**Communes de Rouans et Chaumes-en-Retz
Carrière de « La Pointe des Chemins »**

**Dossier de demande d'autorisation environnementale
Projet de renouvellement et d'extension de la carrière**

Réponse à l'avis de la MRAe du 19 Septembre 2024

Figure 4 : Sous bassins versants du ruisseau de Champs Balants

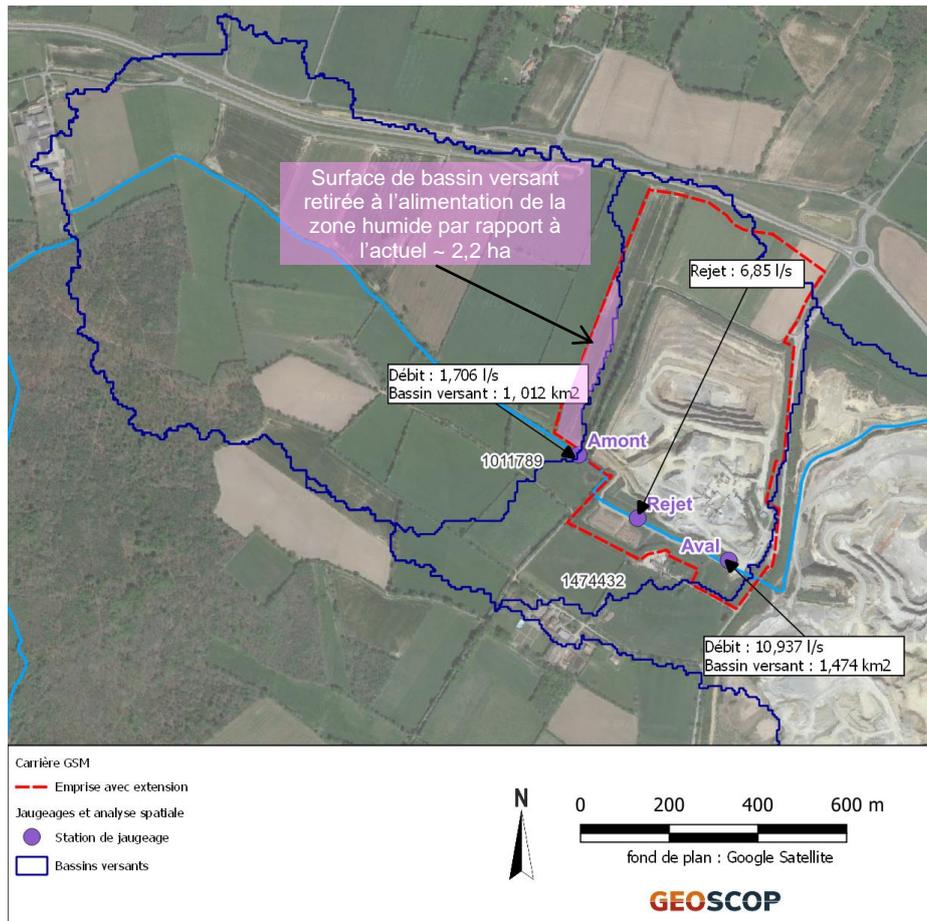
Le projet entraînant la destruction de plus de 600 m de haies, une justification de l'équivalence écologique de la compensation prévue est nécessaire à la démonstration de la compatibilité du projet avec le SCoT.

Compte-tenu de sa géométrie (faible profondeur du ruisseau), elle n'est pas connectée à la nappe impactée par la carrière. Son alimentation en eau est permise par les ruissellements d'eaux de pluie, drainées par le ruisseau.

D'après les études réalisées en 2021, elle assure, une fonctionnalité biogéochimique : elle permet de réguler les nutriments, de retenir les éléments toxiques et de faire sédimenter les matières en suspension.

Son fonctionnement et ses fonctionnalités ne seront pas remis en cause par le projet, dans la mesure où :

- le rejet d'exhaure de la carrière se situe à l'aval hydraulique de la zone humide, à plus de 100 m, après un coude du ruisseau, il ne génère pas d'impact sur elle. Il en sera de même avec l'augmentation des débits rejetés ;
- aucune perte des eaux du cours d'eau vers l'excavation de la carrière n'a été mise en évidence par les jaugeages réalisés sur le ruisseau (voir partie III.B.7.7.3 de l'étude d'impact) ;
- La mise en place de merlons plus à l'ouest pour le projet d'extension ne va que très faiblement réduire le bassin versant actuel de la zone humide, concentré essentiellement sur l'ouest, en amont du ruisseau (voir figure suivante). Cette perte va représenter environ 2,2 ha sur les 101,2 ha du bassin versant, soit environ 2% de son alimentation.

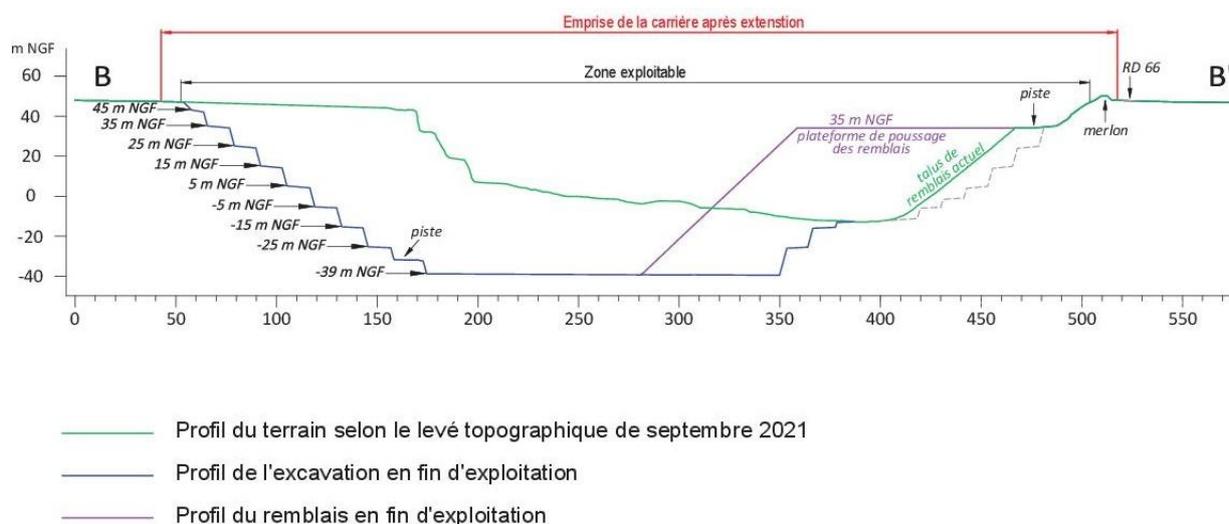
De même, la remise en état du site ne fait l'objet d'aucune présentation de solutions alternatives. Au regard des incidences connues de réchauffement et de perte d'eau par évaporation sur le plan d'eau et probables sur le ruisseau en phase de remplissage, il convient de justifier, d'une part l'opportunité de maintenir en eau la fosse d'extraction et, d'autre part l'absence d'alternative de moindre impact environnemental.

- un tonnage d'inertes accueilli annuellement de 200 000 tonnes = 100 000 m³ (voir plus haut pour la justification des volumes accueillis) ;
- un vide de fouille de 6 550 000 m³ ;
- un volume déjà prévu d'être mis en verse de 1 000 000 m³ d'inertes (de t+20 à t+30 ans) et de matériaux non valorisés de 1 305 000 m³ (terre végétale, stériles de découverte et boues de décantation)
- en négligeant le foisonnement de ces matériaux ;

Il resterait à combler 4 245 000 m³, correspondant à une poursuite d'accueil des inertes sur plus de 40 ans après la fin de l'autorisation projetée.

Soit un projet global de 70 ans, incompatible avec la durée maximale d'une autorisation environnementale selon l'article L515-1 du Code de l'Environnement (30 ans).

Figure 8 : Principe de bilan hydrique dans le cas d'un couvert végétalisé et d'un plan d'eau (source : DREAL Centre Val de Loire)

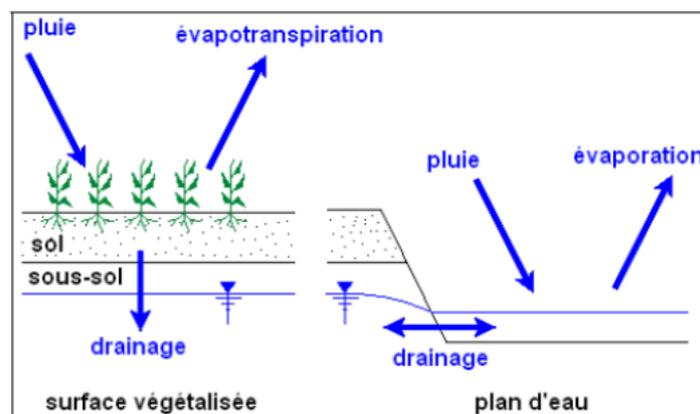
La MRAe recommande qu'une analyse du bilan de gaz à effet de serre incluant la phase d'exploitation et de remise en état soit produite et qu'une estimation soit présentée des pertes par évaporation sur un cycle annuel sur le plan d'eau final après réaménagement du site.

Au droit d'un couvert végétal, la pluie efficace est calculée par P-ETR (Pluie - Evapotranspiration réelle). Dans un contexte de socle gneissique, la recharge de la nappe correspond à moins de 30% de cette pluie efficace, soit $0,30 \cdot (P-ETR)$. D'après les données du bilan hydrique (Tableau 56, page 170 de l'étude d'impact – document n°2a) :

Au droit d'un plan d'eau l'évaporation est considérée équivalente à l'évapotranspiration potentielle (ETP) – voir doctrine DREAL Centre Val de Loire. Ainsi, la recharge au droit d'un plan d'eau est équivalente à P-ETP (Pluie - Evapotranspiration potentielle). D'après les données du bilan hydrique (Tableau 56, page 170 de l'étude d'impact – document n°2a) :

La perte totale due à la création d'un plan d'eau en comparaison à une surface végétalisée peut être comptabilisée par le bilan : $(P-ETP) - (0,30*(P-ETR))$. D'après les éléments présentés précédemment, cette perte serait de -136,6 mm par an, sur une surface de plan d'eau final de 26,4 ha (264 000 m²)

Cette perte, liée à la création d'un plan d'eau en substitution d'une surface végétalisée, est donc estimée à environ 36 000 m³ par an.
